RESOLUCIÓN Nº.

POR MEDIO DE LA CUAL SE ADOPTAN UNAS DETERMINACIONES.

Expediente: 05.756.02.38757.

Asunto: Concesión de Aguas
Proyectó: Abogado / Juan D. Gómez G.
Revisó: Abogada / Camila Botero A.
Técnico: Kevin Ciro Atehortúa.

Imagen Nro.2: Cobertura vegetal de la fuente La Lucila

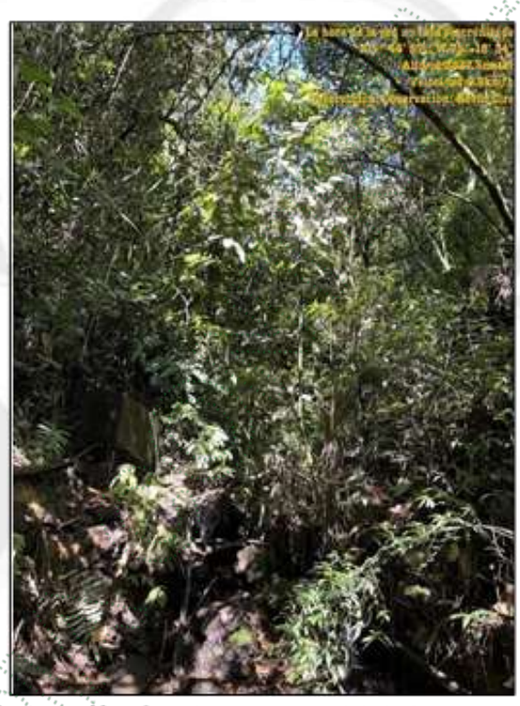
Una vez se llega al lugar a realizar la visita ocular, allí se encontraba el señor Iván Darío Manrique Suaza, Administrador legal del predio La Lucila el cual recibió la visita de control y seguimiento realizada por parte del Señor Kevin Ciro Atehortúa, al señor Manrique Suaza se le explicó cuál era el objetivo de la visita y nos desplazamos hasta la fuente La Lucila la cual está ubicada en las coordenadas W: -75°18'33.8, N: 5°46'56.7". Según lo evidenciado en campo, la fuente presenta buena cobertura vegetal, la captación del recurso se está haciendo a través de una manguera de ½ pulgada la cual lleva el agua hasta un pequeño tanque construido en mampostería el cual está dividido en 2, la primera división cumple la función de separar las partículas más pesadas del agua y el segundo se encarga de distribuir el recurso a la finca y devolver el reboce a la fuente como media de control de caudal ***(Ver imagen Nro. 2, 3 y 4).***

Imagen Nro.3: División 1, el cual actúa como desarenador.

Imagen Nro.4: División 2, almacenamiento y distribución del recurso

ARTÍCULO PRIMERO. APROBAR LA OBRA DE CAPTACIÓN Y DE CONTROL DE CAUDAL, implementada en campo por **HERNANDO VALENCIA CASTAÑO**, identificado con cédula de ciudadanía número 3.613.121, ya que se garantiza la derivación de 0,0353 L/s, a derivarse de la fuente denominada "La Lucila", correspondiente al caudal otorgado por la Corporación.

PARÁGRAFO. La obra que se aprueba mediante el presente acto administrativo no podrá variar sus condiciones.
